**Revisión y seguimiento al diagnóstico y optimización de redes de acueducto en el circuito
Porvenir y urgencia de alcantarillado en el barrio Belalcázar.**

Informe final de práctica para optar al título de Ingeniero civil

Universidad de Antioquia
Facultad de ingeniería, escuela ambiental.

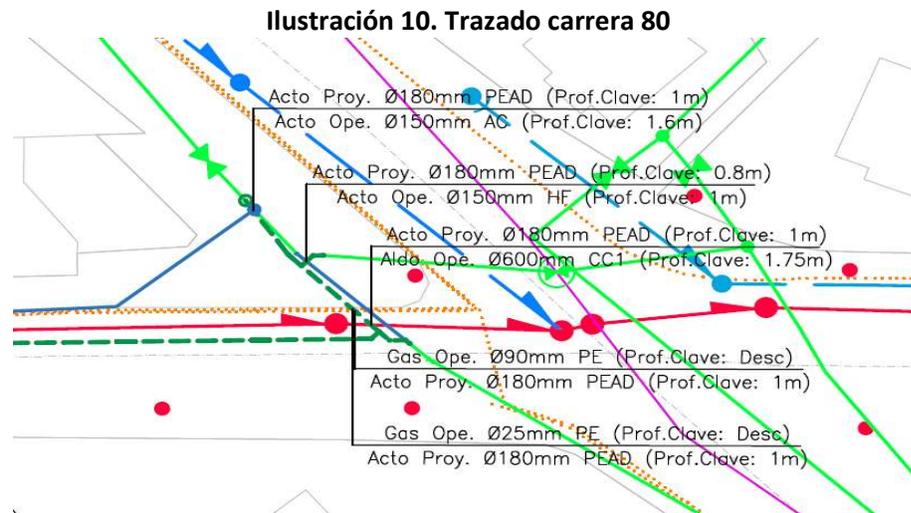
- Se le recomendó al contratista ajustar trazado en carrera 80 con calle 80, ya que existe otro proyecto de EPM y el de reposición de Asbesto Cemento está quedando al lado contrario del empalme, adicionalmente la red está quedando por el andén, donde existen individuos arbóreos. En la ilustración 12, a continuación, se evidencia el trazado de la red en diseño (línea verde discontinua) la cual se trazó sobre el andén.

Estas observaciones fueron enviadas al contratista el día 7 de enero del 2022, el contratista trabajó cerca de 2 semanas en sus ajustes y envió las correcciones el día 21 de enero del 2022. Después de revisado el diseño de la entrega 1 versión 2 y habiendo cumplido con los requisitos de aceptabilidad respecto a la normatividad vigente, la interventoría emitió oficio de aprobación del proyecto en su entrega 1 el día 2 de marzo del 2022.

Ilustración 11. Detalle válvula con IPID 9421925

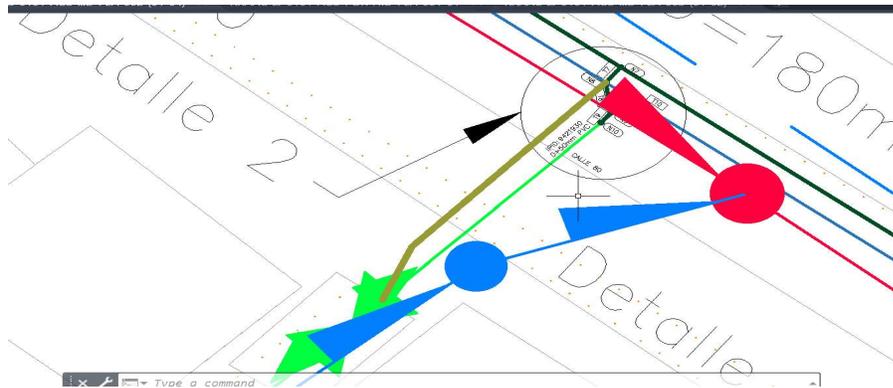
- El proyecto PBP220PORVENIRDWACU600449, según la base de datos se encuentra en diseño, se debe agregar una nota indicando que el empalme se debe realizar según el estado en el cual se encuentren las redes en la actualidad y se debe socializar con EPM, adicionalmente se debe proponer el cruce de la calle 80, para evitar doble intervención en un corto plazo, sobre esta zona.
- Sabiendo que la válvula con IPID 9421925 es de 75 mm, se sugiere proyectar la red cruzando la vía hasta dicha válvula en 75 mm, ya que se hará la intervención sobre la calle 80. Se debe dejar cruce cumpliendo la normatividad y evitar dos estrangulamientos en menos de 8 metros. En la ilustración 13 se muestra el detalle de la válvula mencionada y la red de acueducto en operación (línea continua verde)

Ilustración 12. Tramo T15A

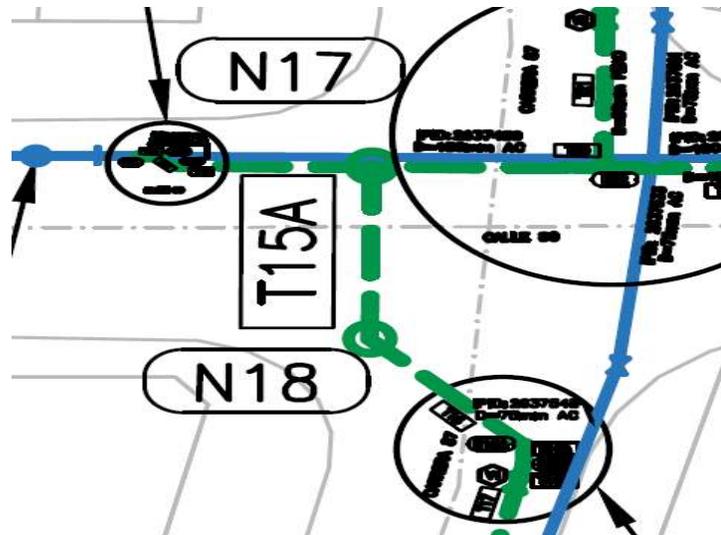
- En la válvula reguladora con IPID 9939165 se evidencia desplazamiento entre lo referenciado topográficamente y lo existente en campo; por lo anterior, se solicita a contratista realizar nichos de investigación desde diseño para trazar la red adecuadamente y dar punto de empalme al ejecutor mediante detalle. Pues como se tiene en la actualidad es como si la red a construir fuera por los andenes.
- Por donde se trazó el tramo T15A se cruza con caja de telecomunicaciones, se debe buscar un trazado sin interferencias. En la ilustración 14 se puede visualizar el trazado del tramo 15A (línea discontinua verde), donde, según geoportal de EPM, se encuentra caja de telecomunicaciones.

Ilustración 14. Tramo T78 y T79

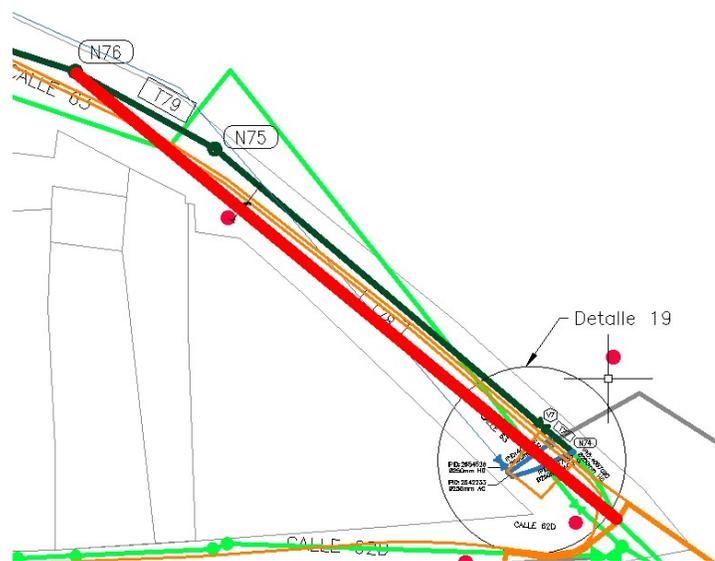
- La ilustración número 15 muestra los tramos T79 y T78 (la línea discontinua verde), bastante centrados a la vía. Se le solicitó al contratista Ajustar el trazado de estos tramos, para no plantearlos tan centrados, adicionalmente se le solicitó conectar a nodo con IPID 4056101, para rectificar el trazado.
